Mission régionale d'autorité environnementale  
CENTRE - VAL DE LOIRE

**Avis délégué sur**  
**le projet de construction d'une centrale photovoltaïque**  
**(projet agrivoltaïque Dunois)**  
**sur le territoire des communes de**  
**Jallans, Villemaury et Moléans (28)**

N°MRAe 2024-4639

Figure 4: configuration du raccordement du parc photovoltaïque (Source : dossier, El p. 34)

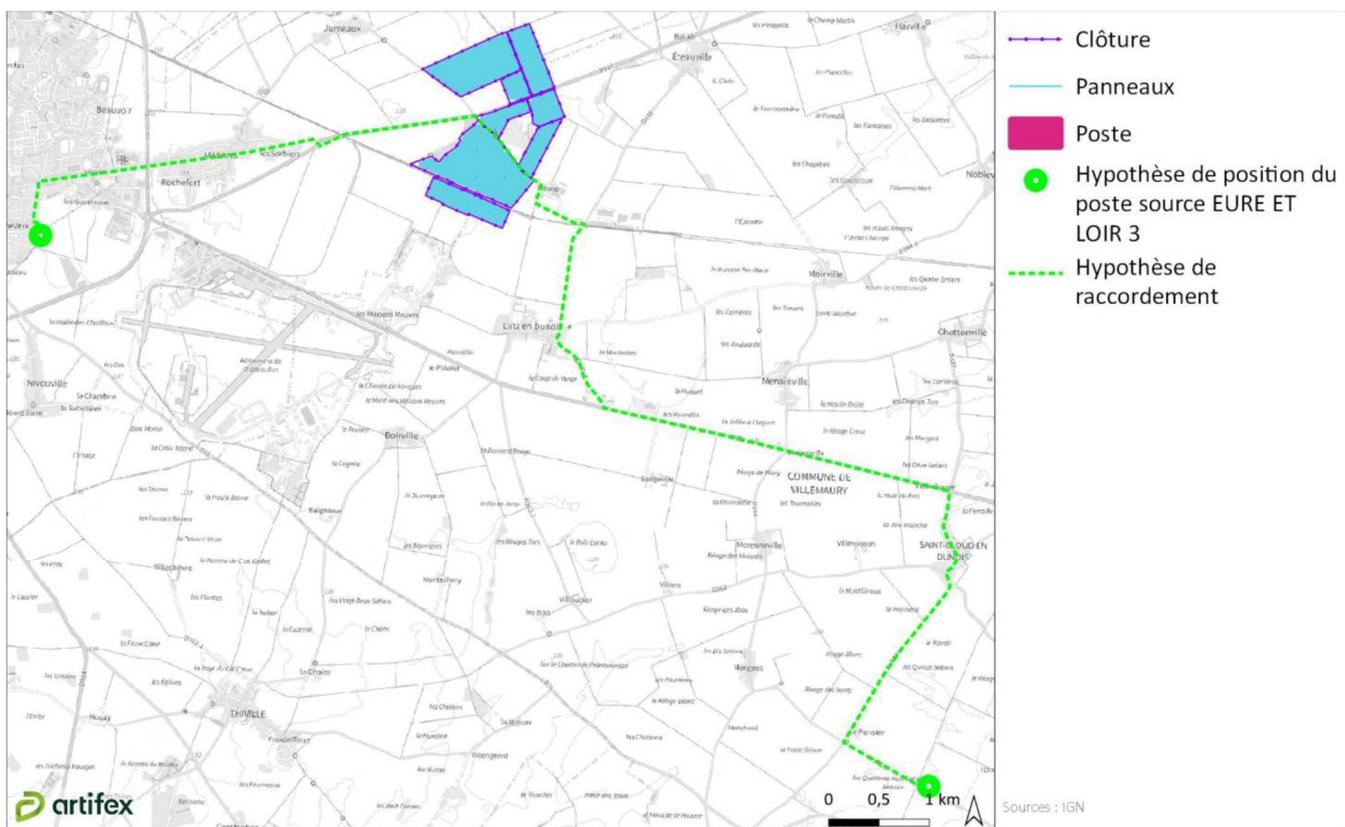
Les modalités de raccordement du parc au réseau de distribution sont exposées en page 34 de l'étude d'impact. Les différents impacts sont décrits en pages 157 et 159 de cette même étude. Le raccordement prévisionnel du parc, est envisagé en deux temps : dans une première phase de travaux au poste source de Châteaudun et dans une seconde au poste source Eure-et-Loir 3.

Ces deux postes sont situés respectivement à environ 4,5 et 7 km à vol d'oiseau du parc. Les câbles nécessaires à ce raccordement seront enfouis le long de chemins et routes existants sur des linéaires de près de 5,5 et 11 km. L'ensemble des enjeux environnementaux réside dans la phase de travaux d'enfouissement des câbles. Il est principalement annoncé que les câbles longeront des voiries existantes. Il n'est pas procédé à une analyse des incidences potentielles conformément aux prescriptions de l'article L.122 1 du code de l'environnement.

**L'autorité environnementale recommande de compléter l'étude d'impact par une évaluation des incidences des modalités de raccordement du projet au réseau susceptibles d'être mis en œuvre.**
